現況検査により認められる状況の記録

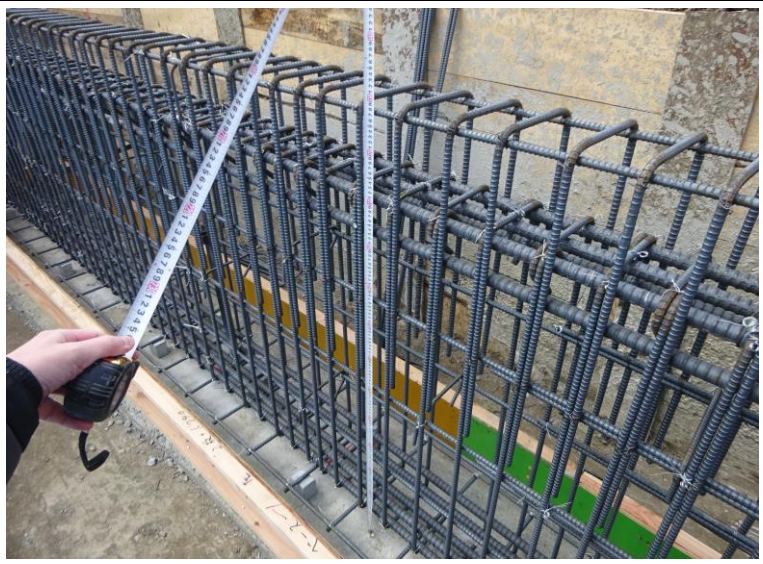
令和5年2月8日	
NO	91
場所	DY3通り
部位	基礎梁交差部
<p>せん断補強筋位置が不適切な箇所があることを指摘。直交する基礎梁幅(230mm)に近接する位置に第1あばら筋が設置(調整)されるよう指導。(当該内容は写真提出によって是正確認を行う。)</p>

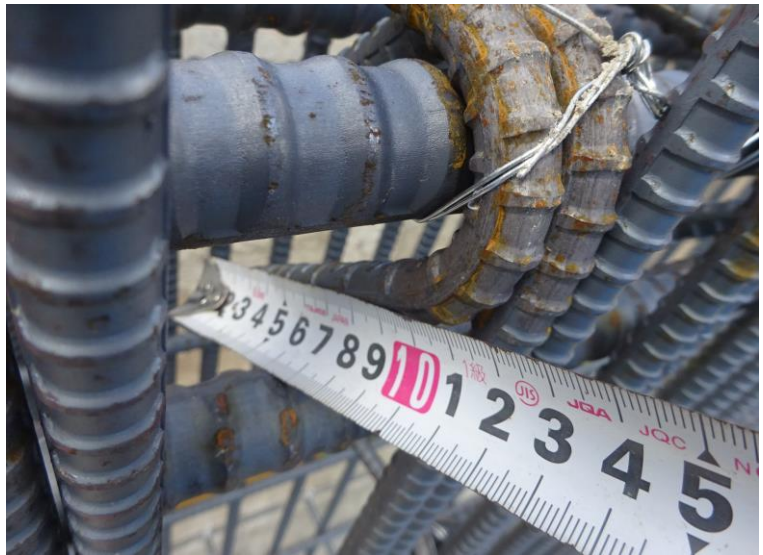
令和5年2月8日	
NO	97
場所	DX1通り
部位	FG13A (基礎梁)
FG13A (基礎梁) の梁天端補強筋 (せん断補強筋) は、本来@200mmが良いが、@100mmとなっている状況。安全側に多い為、特に問題はなし。

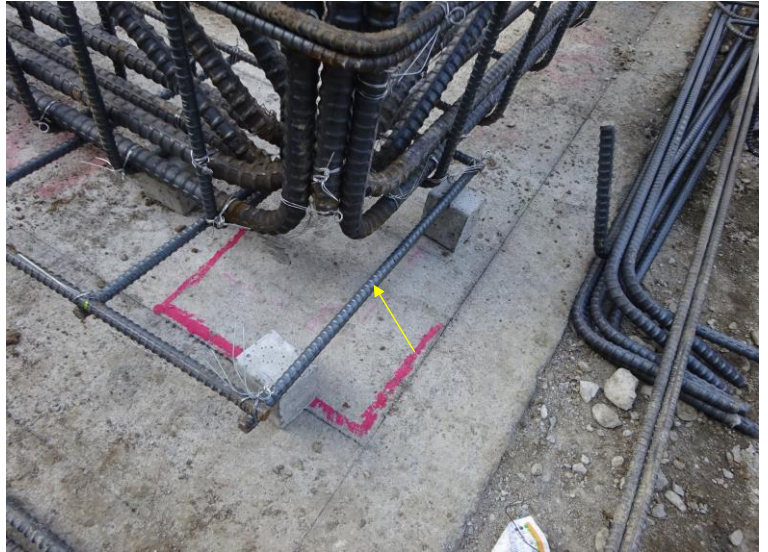
令和5年2月8日	
NO	103
場所	CX4、DY3通り
部位	フーチング
基礎フーチング端部のベース筋が不足している箇所があることを確認。

令和5年2月9日	
NO	104
場所	CX4、DY3通り
部位	フーチング
上記指摘に対し、その場にて是正が行われたことを確認済。

令和5年2月9日	
NO	105
場所	同様箇所
部位	フーチング
同上。その他同様箇所についても全般的に是正が行われたことを確認済。

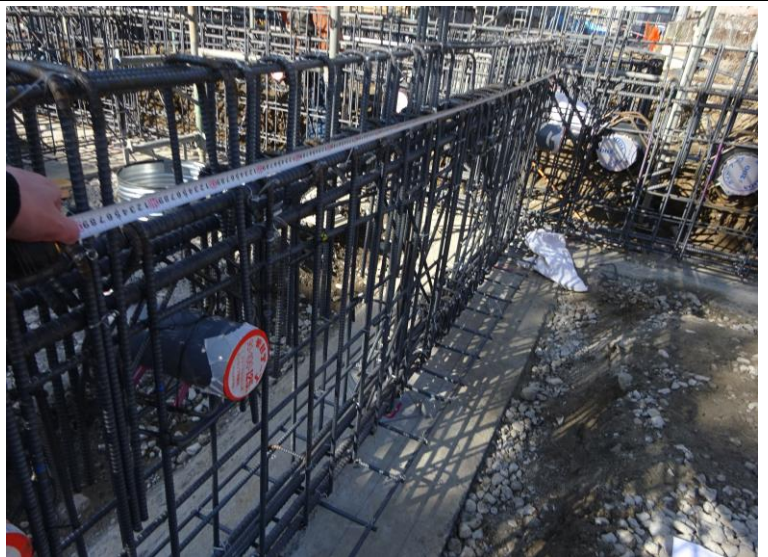
CX1, CY5~6通りに計画されている雑排水用スリーブ (200Φ) 箇所は、鉄筋かぶり厚さ40mmに不足する箇所があることを指摘。(当該内容は写真提出によっては是正確認を行う。)
